# △△△△△△△ 상임감사

제 목 2023년 △△△△△ 무장애탐방로 정비공사 공사비 과다 집행

△△△△△△△△△△△△에서는 2023년 서울시 △△구 △△동 산55 일원에 위치한 무장애탐방로 노후 시설물 정비를 위하여 [표 1]과 같이 ‘2023년 △△△△△ 무장애탐방로 정비공사’를 시행하였다.

[그림 2] 무장애탐방로 데크 현황사진

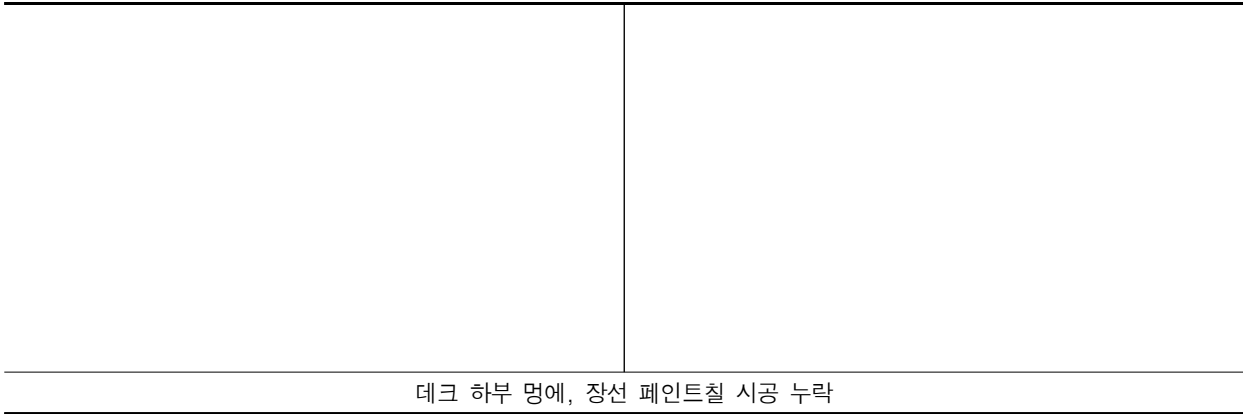
이에 따라 실제 [그림 2]의 데크에서 일부 누락된 페인트칠 수량을 내역서와 비교 검토한 결과, 철재 중 멩에, 장선 부분 녹막이페인트칠 60.38㎡가 누락 시공되었다.

따라서 [표 2]와 같이 누락 시공된 페인트칠 수량에 대하여 과다 지급된 공사비 총 2,679,000원을 회수가 필요하다.

이사장(△△△△△△△△△△△△장)은 노후 데크 시설 철거 후 재설치 공정에서 일부 누락된 페인트칠 물량에 대하여 별도의 정산없이 전액 지급하여 **과다 지급된 공사비 금2,679,000원을 재정상 회수**하시기 바랍니다.(회수)
